## Krycí list ZBV

„Rekonstrukce silnice III/10140 Cvrčovice“

**SO 101 Rekonstrukce silnice III/10140**

## Změnový list

S 6,5/50  
V MÍSTĚ PLNĚ KONSTRUKCE

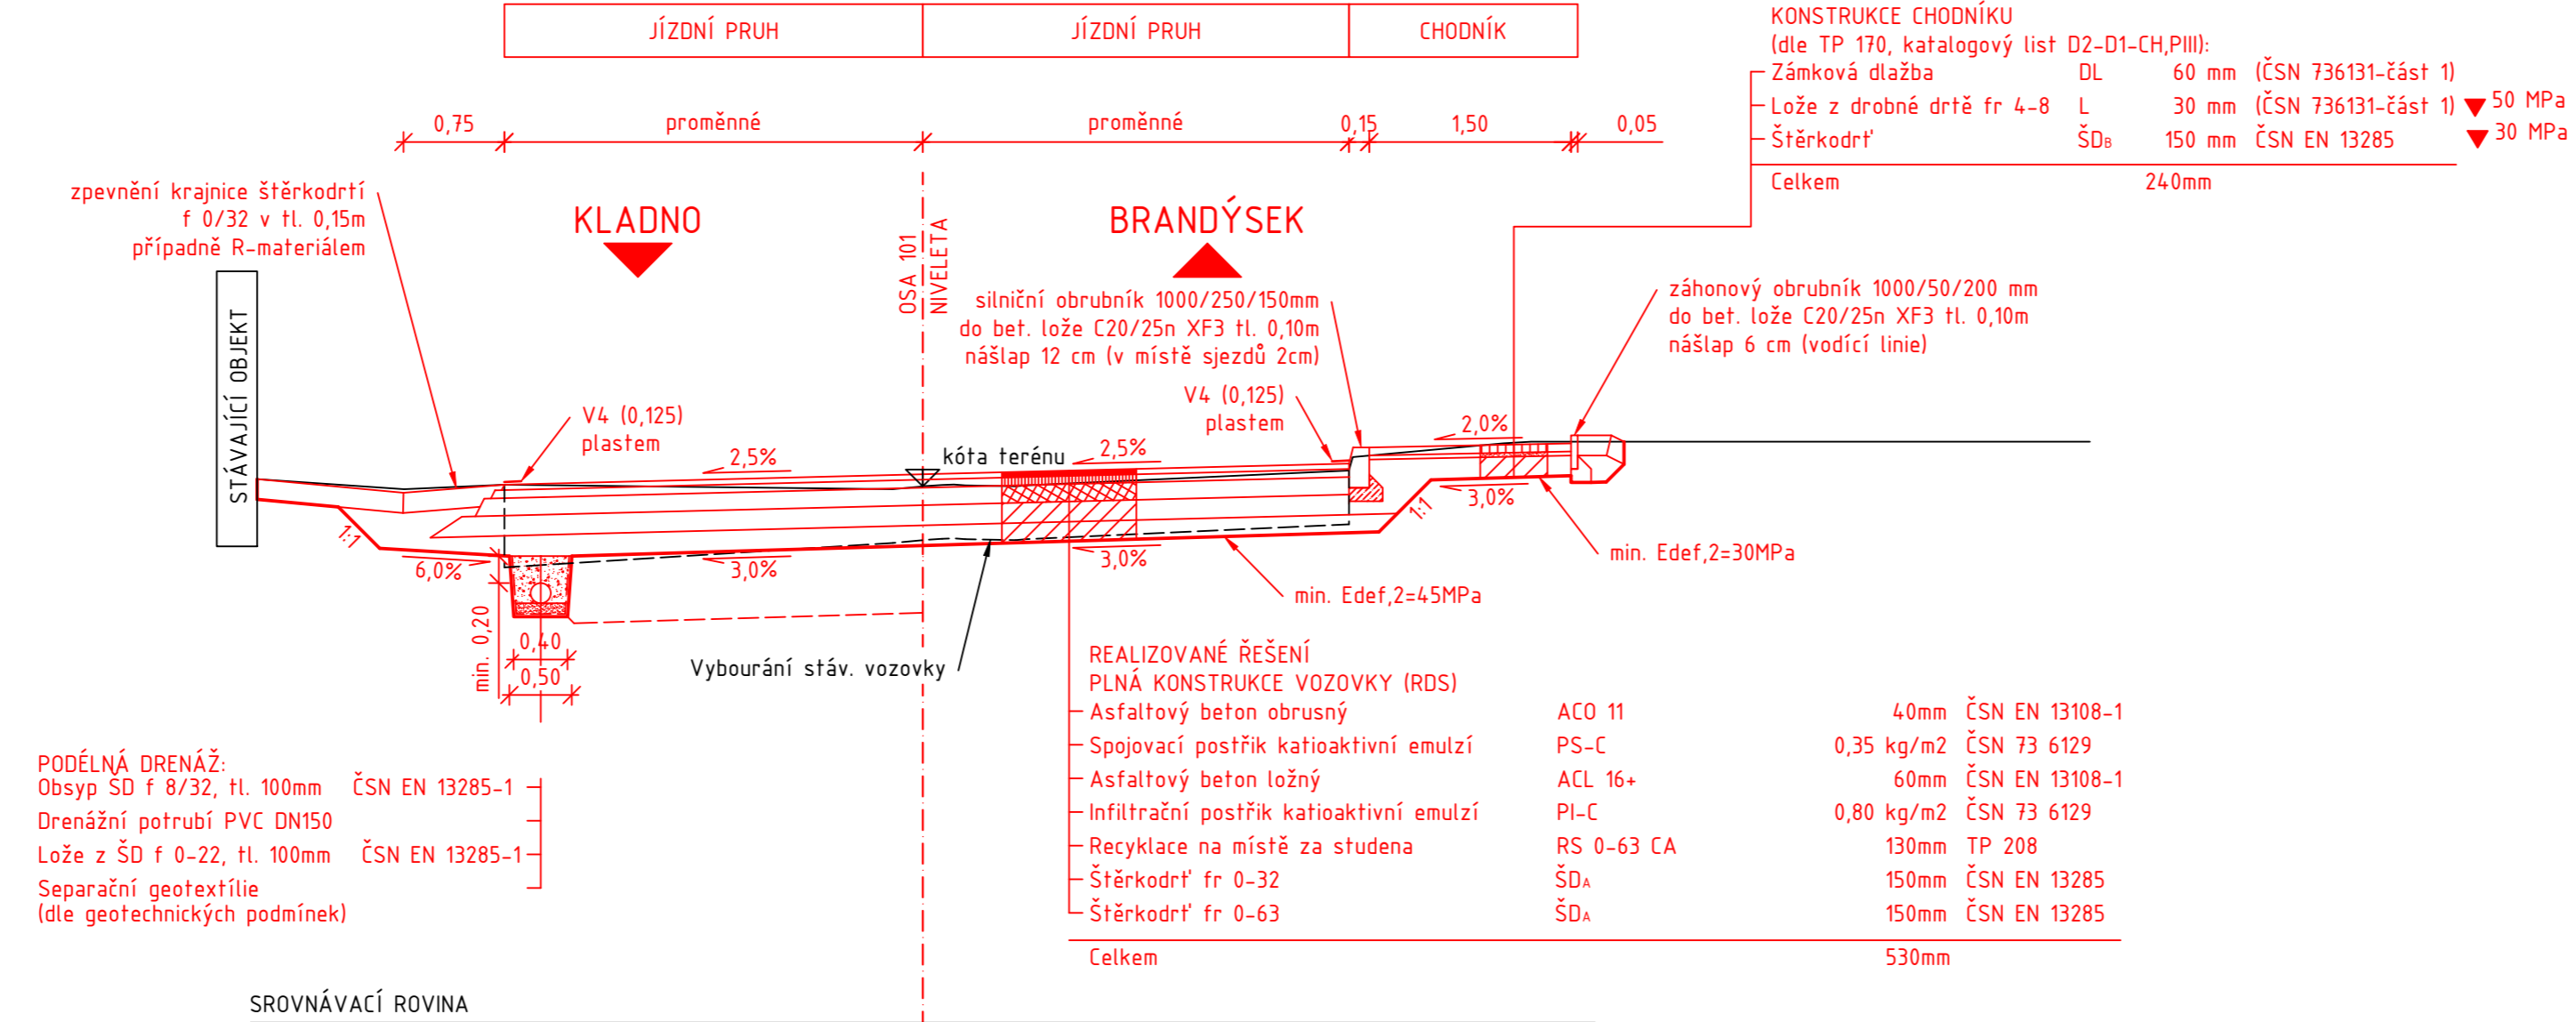
**Dílčí změna 4: Vypuštění vrstvy ACP 16+ včetně spojovacího postřiku**

V návaznosti na zjištění, že celá stávající vrstva penetračního makadamu obsahuje zvýšené množství PAU a provádění technologie recyklace za studena na celé stávající vrstvě PM, navrhuje zhotovitel na základě požadavku objednatele (z důvodu finanční úspory) zcela vypustit původně projektovanou vrstvu ACP 16+ včetně souvisejícího spojovacího postřiku v místě plně konstrukce vozovky. Realizací technologie recyklace za studena na vrstvě z penetračního makadamu v tloušťce 130 mm, dojde ke značnému nárůstu únosnosti takto zlepšené vrstvy, která, při zohlednění projektovaného zatížení vozovky, vypuštění původně navržené vrstvy ACP 16+ tl. 50 mm a souvisejícího množství spojovacího postřiku umožní.

PŮVODNÍ NÁVHR KONSTRUKCE VOZOVKY PLNÁ KONSTRUKCE VOZOVKY (DSP) (dle TP 170, katalogový list D1-N2-IV,PIII)		REALIZOVANÉ ŘEŠENÍ PLNÁ KONSTRUKCE VOZOVKY (RDS)	
ČSN EN 13108-1 40mm	ACO 11	Asfaltový beton ohrubný	ACO 11
ČSN 73 6129 0,35 kg/m <sup>2</sup>	PS-C	Spojovací postřik katioaktivní emulzí	PS-C
ČSN EN 13108-1 60mm	ACL 16+	Asfaltový beton ložný	ACL 16+
ČSN 73 6129 0,35 kg/m <sup>2</sup>	PS-C	Spojovací postřik katioaktivní emulzí	PS-C
ČSN EN 13108-1 50mm	ACP 16+	Asfaltový beton podkladní	PI-C
ČSN EN 13108-1 50mm	PI-C	Infiltrační postřik katioaktivní emulzí	PI-C
ČSN 73 6129 0,80 kg/m <sup>2</sup>	ŠD	Štěrkodr' fr 0-32	RS 0-63 CA
100 MPa	ŠD	Štěrkodr' fr 0-63	ŠD <sub>a</sub>
70 MPa	ŠD	Štěrkodr' fr 0-63	ŠD <sub>a</sub>
45 MPa	ŠD	Štěrkodr' fr 0-63	ŠD <sub>a</sub>
450mm	Celkem		530mm
